WO-ZP.272.3.19.2020

*„Budowa Centrum Administracyjnego w Ciechanowie na potrzeby jednostek organizacyjnych Województwa Mazowieckiego oraz Powiatu Ciechanowskiego” –  
Budowa nowoczesnego Centrum Administracyjnego w Ciechanowie”*

Na podstawie art. 38 ust. 2 ustawy Prawo zamówień publicznych (Dz. U. z 2019 r. poz. 1843 z późn. zm.) dalej jako „ustawa Pzp”, w związku z art. 90 ust. 1 ustawy z dnia 11 września 2019 r. Przepisy Wprowadzające Ustawę – Prawo Zamówień Publicznych, Zamawiający w niniejszym postępowaniu o udzielenie zamówienia publicznego, przekazuję treść pytań wraz z odpowiedziami:

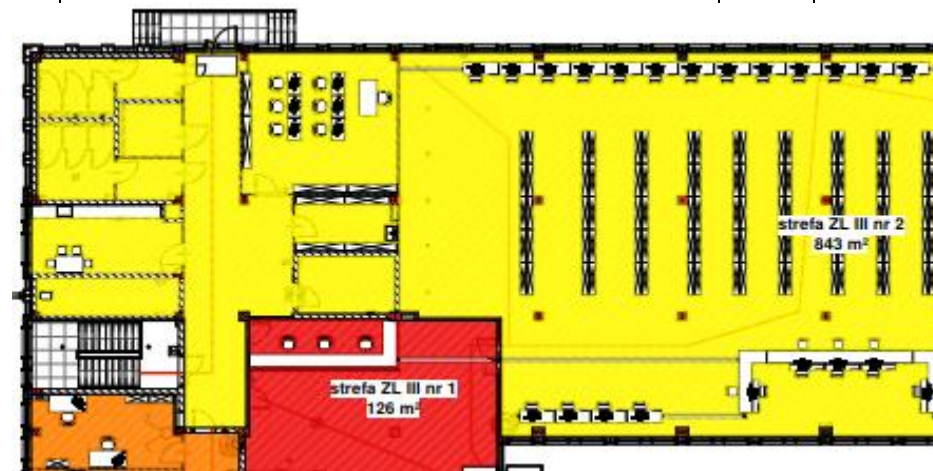
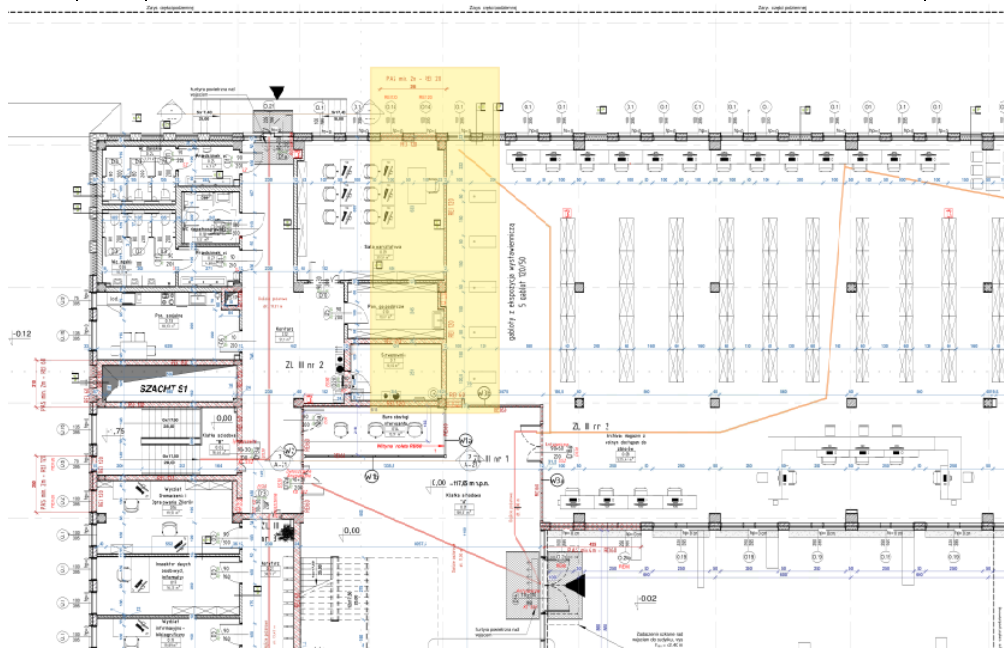
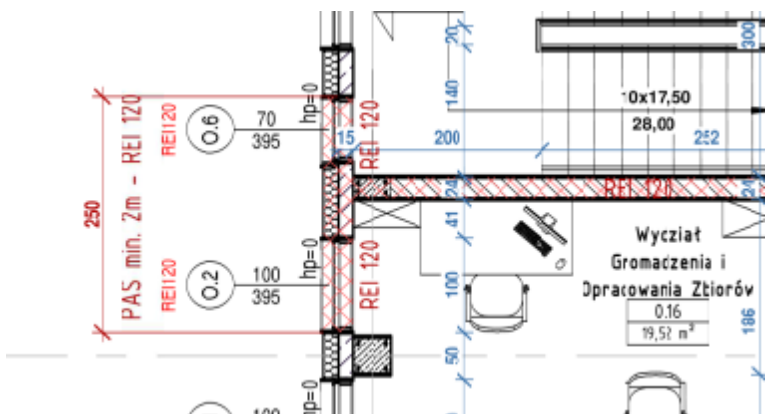
Dział PROJEKTOWY	Lp.	Treść pytania	Data pytania	Odpowiedź	DZIAŁ OGÓLNY (BUD HT ET)	DZIAŁ SZCZEGÓŁOWY																																																															
K	1	Prosimy o doprecyzowanie wymiarów / gabarytów płyty fundamentowej. Na rzucie piwnicy (rys architektury) w opisie warstw pA i pB podano gr.40cm. W opisie i przekrojach konstrukcyjnych na starterach założono gr. płyty - 50cm.	27.01.2021	Należy wykonać zgodnie z konstrukcją																																																																	
K	2	Prosimy o przekazanie mapy ugięć stropów oraz płyty poz. zera, na którym stoi fasada. Do doboru systemu fasadowego przy windach zewnętrznych niezbędne jest określenie ugięć na krawędzi stropu.	27.01.2021	Już wyjaśniono nie mamy fasady																																																																	
A	3	<p>Proszę o doprecyzowanie sposobu hydroizolacji płyty fundamentowej. W opisie konstrukcji i opisie architektury (projekt wykonawczy) jest opisana mata bentonitowa pod płytą. Na rysunkach architektury (projekt wykonawczy) nie ma informacji o</p> <table border="1"> <tr> <td><b>pA</b></td> <td><b>PODŁOGA NA GRUNCIE- Garaż</b></td> <td>U=0,70 W/(m<sup>2</sup>·K)</td> </tr> <tr> <td>Material:</td> <td></td> <td>Gr. [cm]</td> </tr> <tr> <td>POSADZKA ŻYWICZNA EPOKSYDOWA ZE SPADKIEM 2% W KIERUNKU ODPLYWÓW LINIOWYCH, ZATARPIA NA GŁADKO</td> <td></td> <td>0,2</td> </tr> <tr> <td>WYLEWKA CEA/ KERAMZYT ZE SPADKIEM 2% W KIERUNKU ODPLYWÓW LINIOWYCH</td> <td></td> <td>14,0-22,0</td> </tr> <tr> <td>FOLIA PE NA ZAKŁAD MIN.10CM Z WYW. NA ŚCIANY</td> <td></td> <td>-</td> </tr> <tr> <td>IZOLACJA PRZECIWWODNA - TYPU CIEŻKIEGO</td> <td></td> <td>1,0</td> </tr> <tr> <td>KERAMZYT</td> <td></td> <td>1,0-50,0</td> </tr> <tr> <td>PLYTA FUNDAMENTOWA ŻEBLETOWA</td> <td></td> <td>40,0</td> </tr> <tr> <td>CHUDY BETON W8</td> <td></td> <td>10</td> </tr> <tr> <td>GRUNT RODZIMY</td> <td></td> <td>-</td> </tr> </table> <p>*garaż jako pom. "zimne"- zgodnie z WT: U<sub>c</sub>(max)=1,20 W/(m<sup>2</sup>·K) &gt; 0,70 W/(m<sup>2</sup>·K)</p> <table border="1"> <tr> <td><b>pB</b></td> <td><b>PODŁOGA NA GRUNCIE- Piwnica</b></td> <td>U=0,27 W/(m<sup>2</sup>·K)</td> </tr> <tr> <td>Material:</td> <td></td> <td>Gr. [cm]</td> </tr> <tr> <td>WARSTWA WYKONCZENIA- ŻYWICA EPOKSYDOWA</td> <td></td> <td>0,2</td> </tr> <tr> <td>WYLEWKA CEMENTOWA</td> <td></td> <td>12,0</td> </tr> <tr> <td>FOLIA PE NA ZAKŁAD MIN.10CM Z WYW. NA ŚCIANY</td> <td></td> <td>-</td> </tr> <tr> <td>IZOLACJA TERMICZNA/POLISTYREN EKSTRUDOWAN XPS 036 λ = 0,036</td> <td></td> <td>8,0</td> </tr> <tr> <td>IZOLACJA PRZECIWWODNA - TYPU CIEŻKIEGO</td> <td></td> <td>1,0</td> </tr> <tr> <td>KERAMZYT</td> <td></td> <td>1,0-50,0</td> </tr> <tr> <td>PLYTA FUNDAMENTOWA ŻEBLETOWA</td> <td></td> <td>40,0</td> </tr> <tr> <td>CHUDY BETON W8</td> <td></td> <td>10</td> </tr> <tr> <td>GRUNT RODZIMY</td> <td></td> <td>-</td> </tr> </table>	<b>pA</b>	<b>PODŁOGA NA GRUNCIE- Garaż</b>	U=0,70 W/(m <sup>2</sup> ·K)	Material:		Gr. [cm]	POSADZKA ŻYWICZNA EPOKSYDOWA ZE SPADKIEM 2% W KIERUNKU ODPLYWÓW LINIOWYCH, ZATARPIA NA GŁADKO		0,2	WYLEWKA CEA/ KERAMZYT ZE SPADKIEM 2% W KIERUNKU ODPLYWÓW LINIOWYCH		14,0-22,0	FOLIA PE NA ZAKŁAD MIN.10CM Z WYW. NA ŚCIANY		-	IZOLACJA PRZECIWWODNA - TYPU CIEŻKIEGO		1,0	KERAMZYT		1,0-50,0	PLYTA FUNDAMENTOWA ŻEBLETOWA		40,0	CHUDY BETON W8		10	GRUNT RODZIMY		-	<b>pB</b>	<b>PODŁOGA NA GRUNCIE- Piwnica</b>	U=0,27 W/(m <sup>2</sup> ·K)	Material:		Gr. [cm]	WARSTWA WYKONCZENIA- ŻYWICA EPOKSYDOWA		0,2	WYLEWKA CEMENTOWA		12,0	FOLIA PE NA ZAKŁAD MIN.10CM Z WYW. NA ŚCIANY		-	IZOLACJA TERMICZNA/POLISTYREN EKSTRUDOWAN XPS 036 λ = 0,036		8,0	IZOLACJA PRZECIWWODNA - TYPU CIEŻKIEGO		1,0	KERAMZYT		1,0-50,0	PLYTA FUNDAMENTOWA ŻEBLETOWA		40,0	CHUDY BETON W8		10	GRUNT RODZIMY		-	27.01.2021	Poprawiono rysunki	BUD

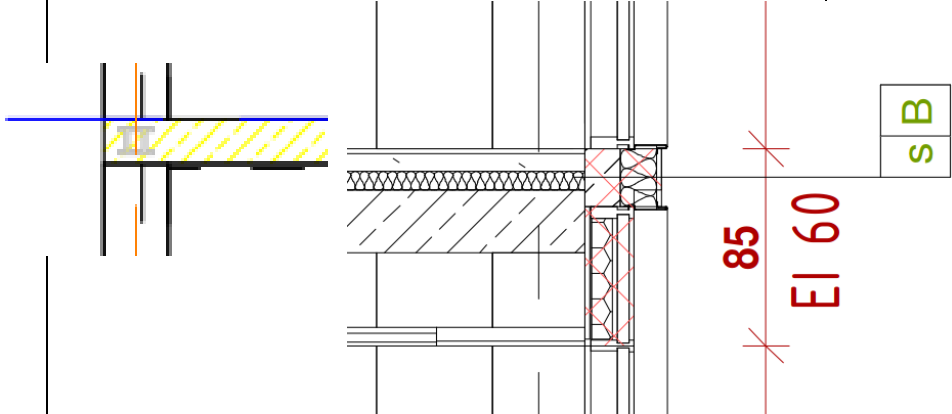
A	20	Prosimy o podanie grubości i klasy polistyrenu ekstrudowanego na stropie nad garażem podziemnym - brak takiej informacji w projekcie.	27.01.2021	polistyren ekstrudowany XPS $\lambda$ 0,032 W/(m*K) gr od 15-20cm		
A + D	21	W opisie projektu drogowego, w układzie warstw nawierzchni utwardzonych na stropie garażu pojawia się warstwa spadkowa (domyślnie wylewka betonowa ze spadkiem). Natomiast wg warstw architektury w przekrojach A-A i B-B spadek osiągnięty jest prawdopodobnie przez kliny styroduruowe. Proszę o potwierdzenie, że	27.01.2021	Spadki realizujemy zgodnie z architekturą (kliny styroduruowe)

<i>spadek realizujemy zgodnie z architekturą - przez zastosowanie klinów styrodurewych.</i>				
K	23	<i>Brak wskazania miejsc występowania stóp fundamentowych SF-1 (rys. K0.5). Prosimy o uzupełnienie dokumentacji.</i>	27.01.2021	poprawiono dokumentacje	BUD	
K	24	<i>Pogrubienia w płycie fundamentowej wokół słupów – brak rysunków szczegółowych z wymiarami, rzędnymi ; brak rysunków zbrojeniowych. Prosimy o uzupełnienie dokumentacji.</i>	27.01.2021	wykonać jak na rys K8 i K9	BUD	
K	25	<i>Nieopisany słup na rzucie fundamentów rys. K1 w osi 9/G. Prosimy o uzupełnienie informacji.</i>	27.01.2021	dołączono poprawione rysunki	BUD	
---	27	<i>Ściany fundamentowe zewnętrzne w opisie technicznym wskazano jako murowane z bloczków betonowych gr.24cm. Na rysunkach szalunkowych i zbrojeniowych są to ściany żelbetowe. Prosimy o potwierdzenie przyjęcia do wyceny ścian żelbetowych.</i>	27.01.2021	Należy wycenić ściany żelbetowe.	BUD

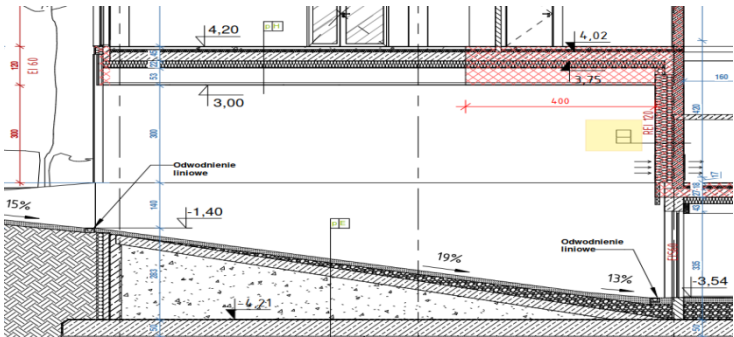
K	31	<i>Czy na styku płyt -0,18m i -0,68m oraz -0,18m i -1,45m występują belki żelbetowe? Wg przekrojów tak, jednak brak odpowiednich opisów, odnośników i rysunków zbrojeniowych. Prosimy o uszczegółowienie dokumentacji.</i>	27.01.2021	dołączono poprawione rysunki	BUD	
K + A	32	<i>Proszę o potwierdzenie rzędnej spodu płyty żelbetowej łącznika wg. przekazanej dokumentacji rzędna ta wynosi +2,5m</i>		Zgodnie z erratą 01, rysunek W-49 Szczegół - łącznik, rzędna spodu płyty żelbetowej zadania łącznika wynosi na części 3,95m oraz na części 2,50 - zgodnie z rysunkiem W-49	BUD
